## RESPUESTAS A LAS CONSULTAS EFECTUADAS A LA LICITACIÓN:

SUMINISTRO E INSTALACIÓN DE UN SISTEMA DE INSPECCIÓN NO INTRUSIVO DE VEHÍCULOS Y CONTENEDORES DEL PORT DE BARCELONA.- Ref. Servicio de Contratación: 2017/00077

**CONSULTA: Q0867012G-1-2017-027612-2**

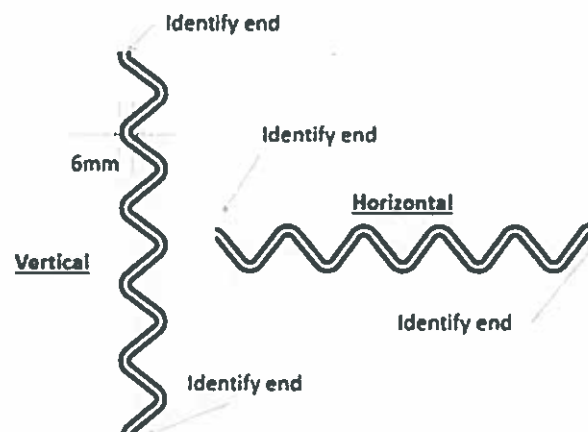
- 5- ¿Dónde debe de medirse la exposición a la radiación?
- 6- ¿Se dispone de un valor estimado del flujo de vehiculos por hora que deben ser inspeccionados en modo drive-by?
- 7- Confirmar que el límite de la tasa de dosis para cualquier persona fuera del perímetro de seguridad es de un máximo de 1 micro Sv/año (ó sería de 1 miliSv/año). Esta dosis máxima está relacionada con la expresada en párrafos anteriores sobre la dosis límite media de 0,5 micro Sv/hora para cualquier situación operativa fuera de la zona de exclusión.
- 8- ¿Esta pregunta se refiere a la capacidad de identificar los extremos del alambre cuando están situados detrás de una placa de acero de 100mm de espesor, y colocados estos alambres de forma vertical y horizontal como se muestra en la figura?

- 8- Si.
